INFORME TÉCNICO DE FISCALIZACIÓN AMBIENTAL

PROYECTO EDIFICIO KTEDRAL

DFZ-2021-1665-XIII-NE

Figura 1. Muro perimetral con el predio vecino.

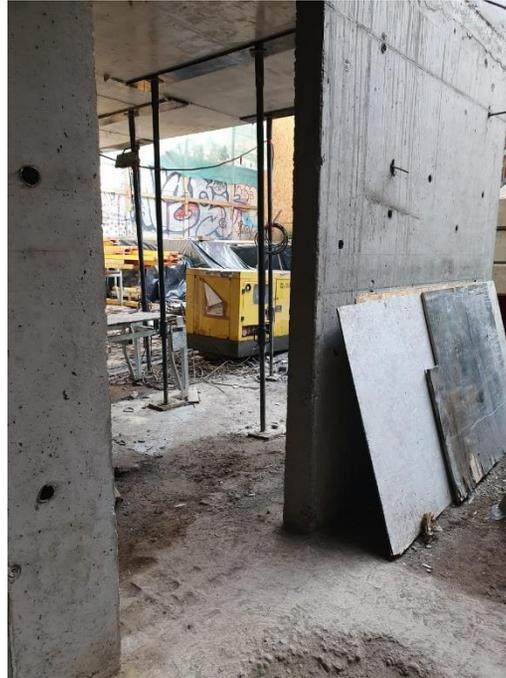
No obstante, no se entregan medidas de control adicionales para tareas efectuadas en la obra como son: uso de rotomartillo, taller de corte o barrera acústica perimetral, uso de camión mixer o uso de pistolas de impacto (Hilti) (Figura 1, Figura 2 y Figura 3).
